*Ministero dell' Ambiente e della Sicurezza Energetica*

**Parere n. 1.098 del 22 maggio 2024**

<b>Progetto:</b>	<p><i>Verifica di assoggettabilità</i></p> <p><i>“Metanodotto derivazione per Maratea variante DN 250 (10”), DP 75 bar nel Comune di Lauria”.</i></p> <p><b>ID_VIP: 5006</b></p>
<b>Proponente:</b>	<b>SNAM RETE GAS S.p.A.</b>

Figura 5 – Ubicazione dei punti di campionamento lungo il tracciato in dismissione

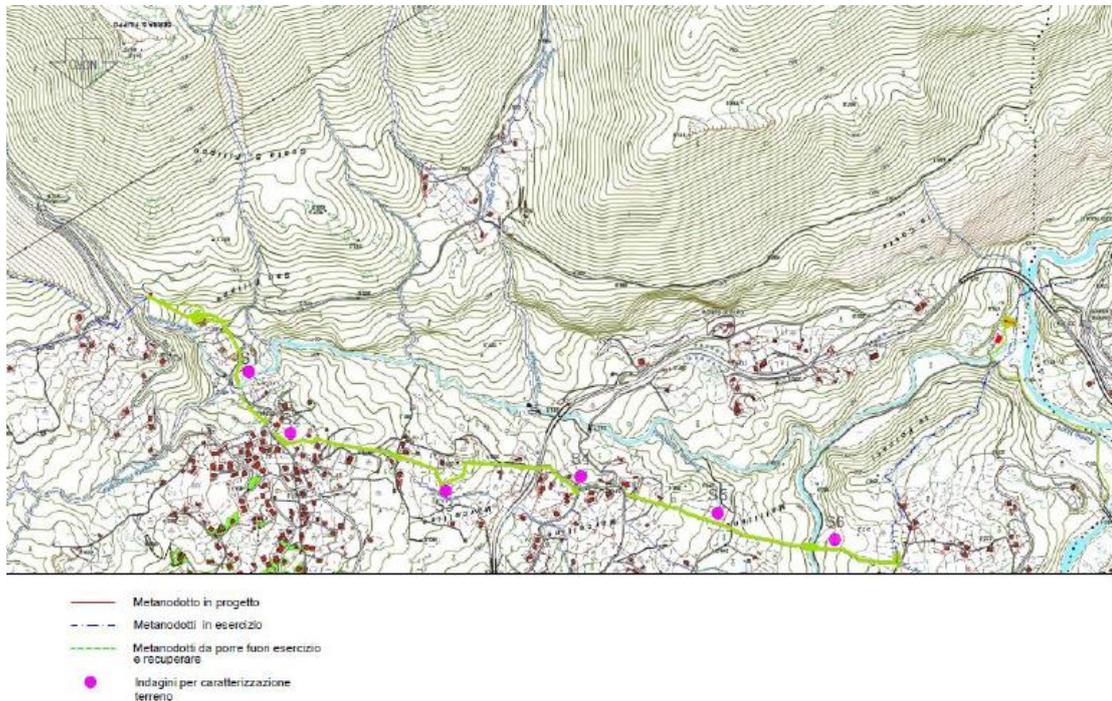
- Per quanto concerne i tratti di metanodotto da dismettere, il *Proponente* non ha previsto la caratterizzazione preliminare delle TRS, per motivi di sicurezza, legati ai rischi di eseguire saggi meccanici e/o sondaggi in corrispondenza delle condotte in esercizio, ma si propone di effettuarla a valle della messa in esercizio del nuovo metanodotto in progetto, prima che avvenga la rimozione. Pertanto, si prevede di eseguire la caratterizzazione delle TRS in corso d’opera, secondo le modalità definite dall’Allegato 9 del D.P.R. 120/2017 “Procedure di campionamento in corso d’opera e per i controlli e le ispezioni”, in cui è riportato quanto segue: «*La caratterizzazione ambientale può essere eseguita in corso d’opera solo nel caso in cui sia comprovata l’impossibilità di eseguire un’indagine ambientale propedeutica alla realizzazione dell’opera da cui deriva la produzione delle terre e rocce da scavo; nel piano di utilizzo sono indicati i criteri generali di esecuzione*». A titolo di completamento, l’Allegato 1 del D.P.R. 120/2017 riporta anche che: «*Qualora, già in fase progettuale, si ravvisi la necessità di effettuare una caratterizzazione ambientale in corso d’opera, il piano di utilizzo indicare le modalità di esecuzione secondo le indicazioni di cui all’allegato 9*».

- In base a tali considerazioni e con riferimento al contesto geomorfologico e litostratigrafico delle aree interessate dalla dismissione, sono stati individuati 6 punti di campionamento con prelievo di campioni da sottoporre ad analisi di laboratorio al fine di verificare che i valori degli elementi analizzati rientrino nei limiti imposti dalla normativa (colonne A e B, tabella 1 allegato 5, al Titolo V parte IV del Decreto Legislativo n° 152 del 2006 e DECRETO 1 marzo 2019, n. 46 Allegato 2 per i suoli agricoli).
